# Portes à effet anti-tempêtes Noirmoutier en l'Île

### 3 – Portes de Noirmoutier

Porte de l'étier du Moulin

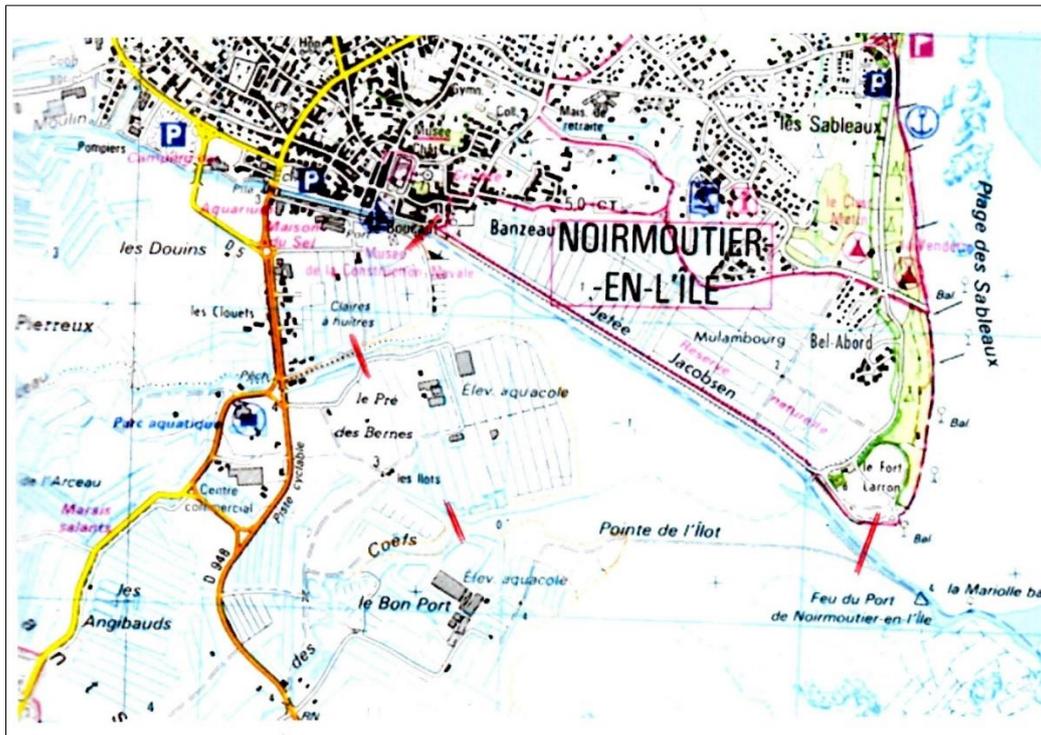
En bleu : porte initiale (pertinente)

En rouge : porte déplacée à la demande de commerces

Arguments du bureau d'étude justifiant la modification de l'emplacement de la porte sur l'étier du Moulin :

- Meilleure visibilité offerte aux bateaux appelés à se croiser

Argument peu convaincant

- Risque de rupture d'amarres de bateaux venant buter sur la porte

Peu convaincant

- Positionnement de 15 à 20 m vers l'aval demandé par les entreprises nautiques riveraines.

Des considérations commerciales limitées peuvent- t- elles influencer une décision technique pertinente ?

L'emplacement initial à la jonction de la chaussée Jacobsen et du quai présente une structure mieux adaptée que le nouvel emplacement sur la digue Jacobsen beaucoup plus fragile.
